Ersatzneubau Kraftwerk Traunfall

Stellungnahmen der Energie AG zu den Einwendungen im UVP- Verfahren

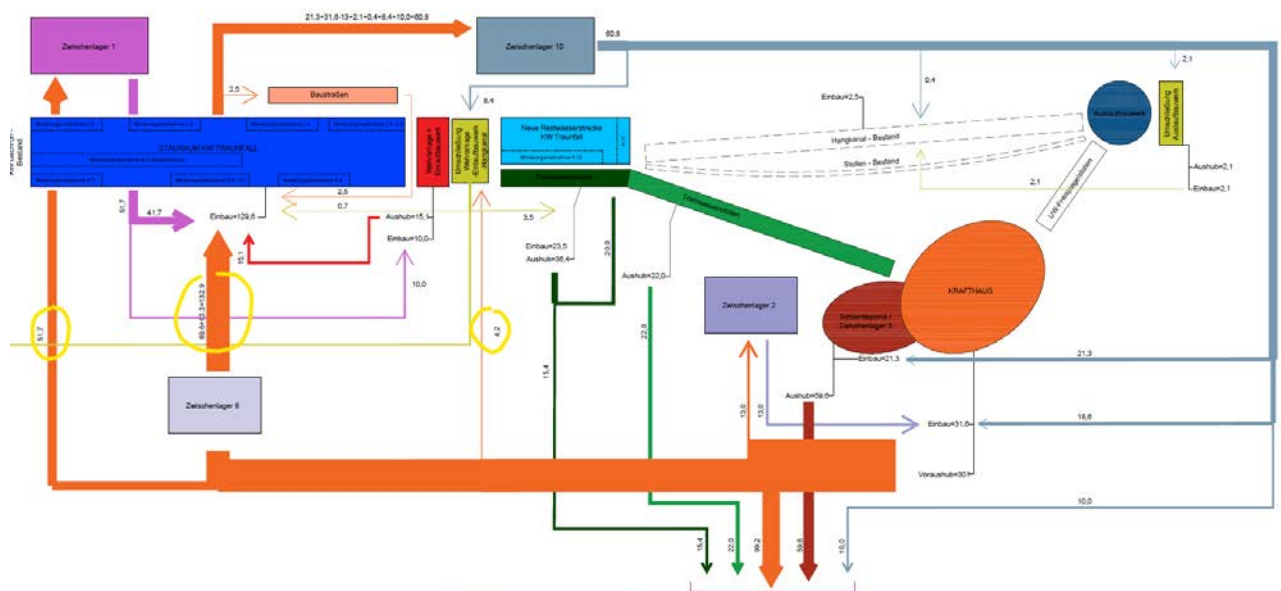
1 Ist es für die Funktionalität des Kraftwerkes unbedingt notwendig, den Wasserstand um 2,3m zu erhöhen, oder würde eine geringere Stauhöhe zwar die Produktivität, nicht aber die Funktionalität beeinträchtigen. Was ist die mindeste erforderliche Stauhöhe, damit die eine Staustufe die bisher 3 ersetzen kann?

Im wesentlichen wurden die verschiedenen möglichen Varianten zur Nutzung dieses Traunabschnittes im Dok C.06 PROJEKTENTWICKLUNG, NULLVARIANTE & ALTERNATIVEN beschrieben.

Dem Grunde nach wäre eine Projektvariante ohne Aufstau möglich, die Vor und Nachteile dieser Variante werden im Dok C.06 Kap. 4.2.3 detailliert beschrieben.

Die mindeste erforderliche Stauhöhe um das volle Potential der bestehenden 3 Staustufen zu nutzen entspricht der eingereichten Variante.

Eine Variante die einen Stauspiegel zwischen bestehendem und projektiertem Wasserspiegel hat wurde nicht im Detail betrachtet, da einerseits die Eingriffe in die FFH-Lebensräume wegen der Steilheit der Uferflanken nur unwesentlich reduziert würden und die Fahrwege faktisch gleich wären.

Ergänzend wären mit erheblichen Auswirkungen auf das Oberliegerkraftwerk KW Steyrermühl durch das Absinken des Auslaufwasserspiegels, die Grundwassersituation flußauf dem KW Gschróff, die Ufersicherungen im Stauraum Gschróff und die Uferfiltratbrunnen der Papierfabrik zu rechnen. Etwaige Auswirkungen auf die Standsicherheit der Papierfabrik wären ebenso zu prüfen.
